# Rokade C1, foreldreovernatting i midlertidig modulbygg C7 ved Rikshospitalet

Sentralt AMU 19.10.2023

Nye OUS og HSØ PO

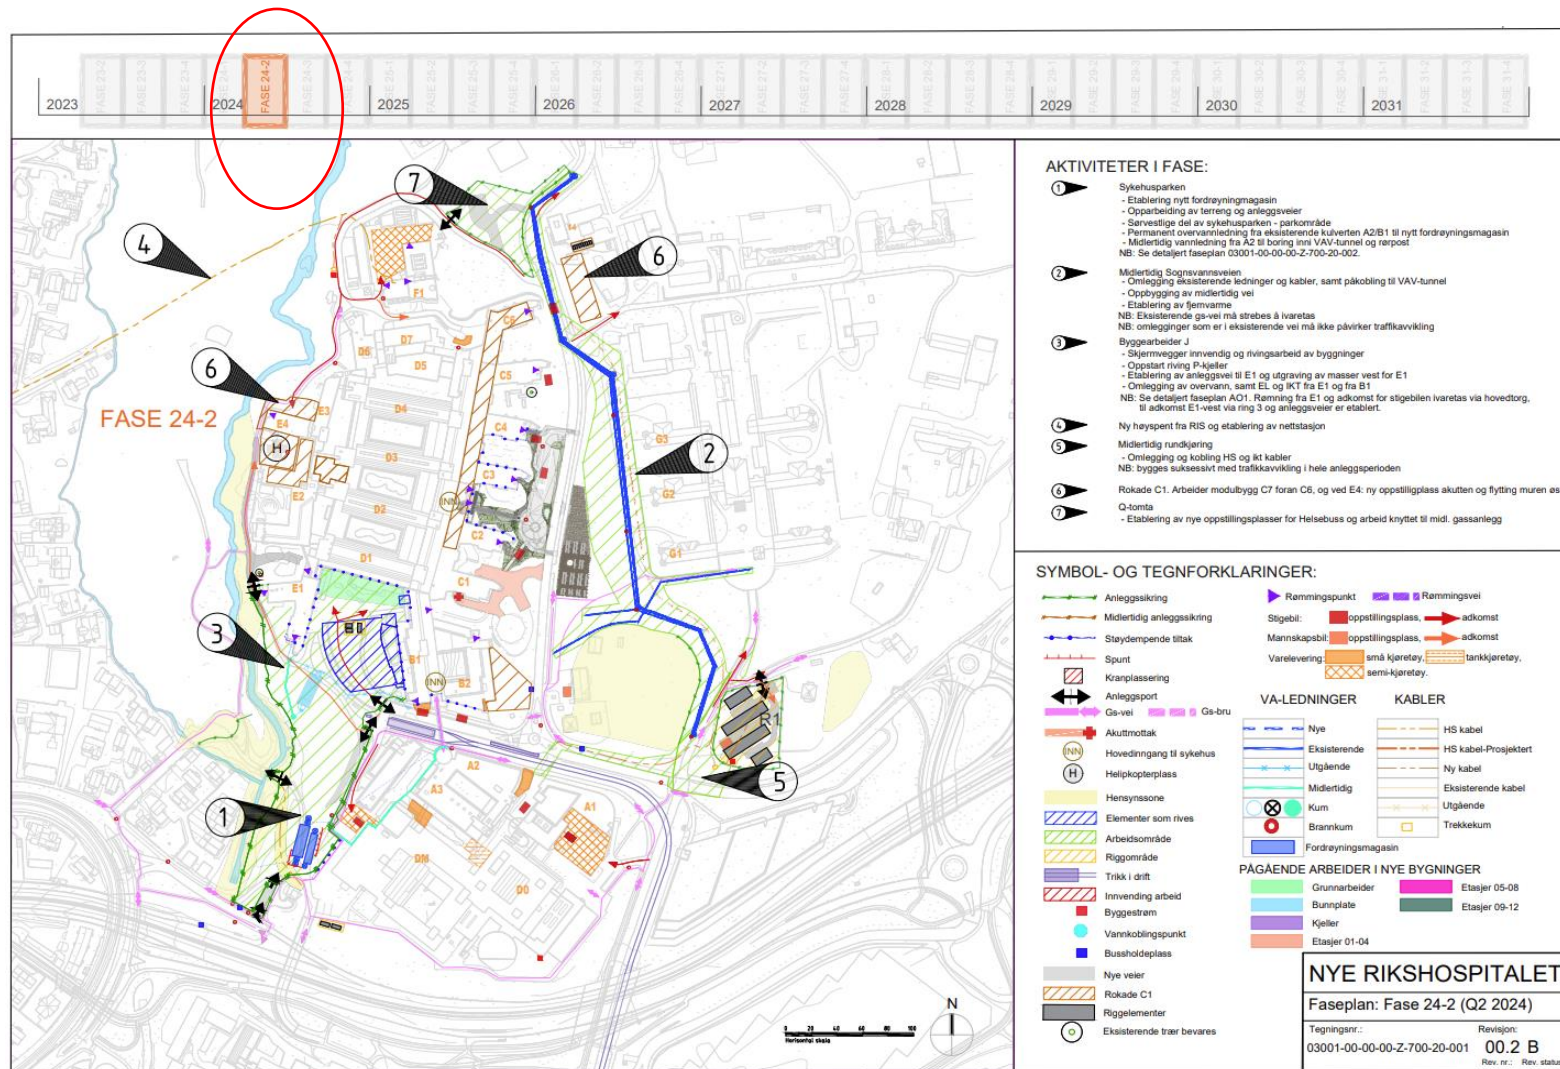
- Personaltoalett skal ivaretas i bygget og HC WC skal ivareta kravet om rullestoltilkomst i henhold til TEK 17.
- Det planlegges for areal for rom/sone der de tre ansatte har område adskilt fra foreldre.
- Det planlegges for vaskerom til foreldre med de funksjoner som er beskrevet fra medvirkningsmøtet 27.09.23
- Det er ett rengjøringsrom og to lager for renholdsartikler i bygget. Størrelsen er ikke ferdig prosjektert.
